Umweltforum * Käfertaler Str. 162 * 68167 Mannheim

Mannheim, den 23.01.2023

Stellungnahme zum B-Plan 66.28 „Gewerbegebiet am Bärlochweg“ in Mannheim

Abbildung 1: Quelle: Entwurf Städtebaulicher Vertrag, S. 3

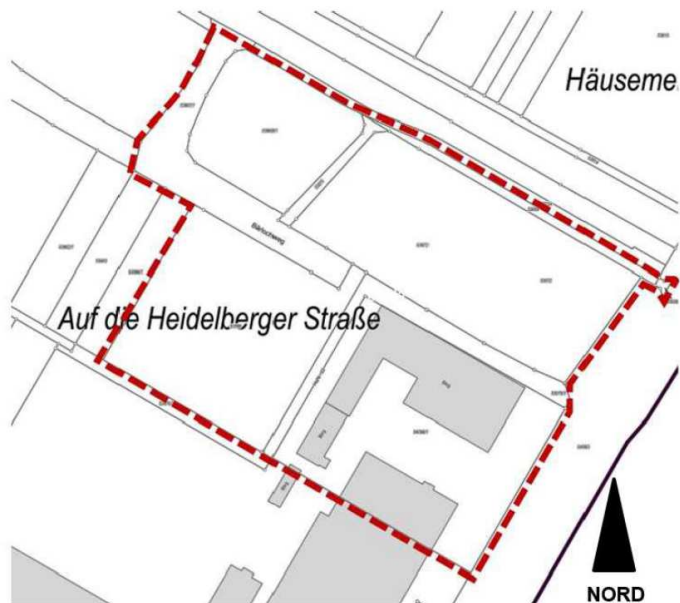
Der Entwurf des städtebaulichen Vertrags schließt ebenfalls die Flächen der Fa. WABCO mit ein.

Im Städtebaulichen Vertrag muss zudem die Angabe der Seitenzahlen korrigiert werden. Er umfasst 3 Seiten, nicht 2 Seiten. Seite „3/2“ geht nicht.

Abbildung 14: Bestandsaufnahme Fauna mit Reviermittelpunkten Vögel (rote Punkte), Fundorte Mauereidechse (grüne Punkte) sowie Habitat- und Höhlenbäumen (gelbe Punkte), Geltungsbereichsgrenze (rot gestrichelt) – Quelle: Auszug Plan 2, Bestandsaufnahme Fauna, Burkard, 2020a

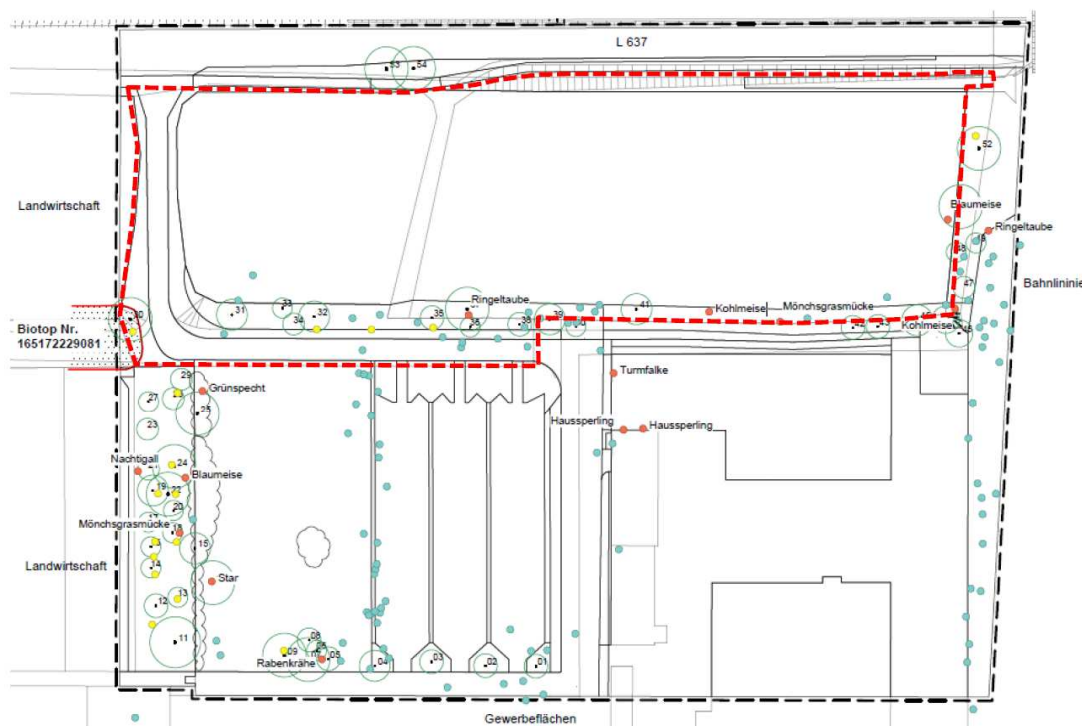
Geplant ist vom DRK, auf dem Gelände der Fa. WABCO ein größeres Gebäude zu errichten und die Parkflächen zu erweitern. Dabei werden auch Grünflächen mit nach Baumschutzsatzung geschützten Bäumen auf Streuobstwiesen sowie Weideflächen tangiert (siehe Abbildungen 2–4). Insbesondere im Westen des WABCO-Geländes wären durch die Erweiterung der Parkflächen u.a. geschützte Bäume betroffen (mind. Baum Nr. 5 – 9, Nr. 9 = Habitatbaum, weitere Bäume unklar?), ebenso am nordöstlichen Rand des Geländes im Bereich der Böschung (Baum Nr. 42 – 45). Die Böschung an der Geländegrenze soll komplett gerodet werden.

Für das Gelände des B-Plan 66.28 ist lediglich der Erhalt von 3 Bestandsbäumen im B-Plan festgeschrieben. Unklar ist, warum die gesamte Böschung im Süden des B-Plan-Geländes (südlich der Ackerflächen) gerodet werden soll.

Wir fordern, diese Böschung mit insgesamt 16 Bäumen (Baum-Nr. 31 – 45, davon 11 Bäume auf B-Plan-Gelände 66.28, 5 Bäume auf WABCO-Gelände), die alle der Baumschutzsatzung unterliegen, in ihrem bisherigen Zustand zu erhalten, zumal hier teilweise Produktionsleitungen verlaufen, sodass der Bereich nicht bebaut werden kann (siehe Abbildung 6). Dies berührt teilweise auch das Gelände der Fa. WABCO.
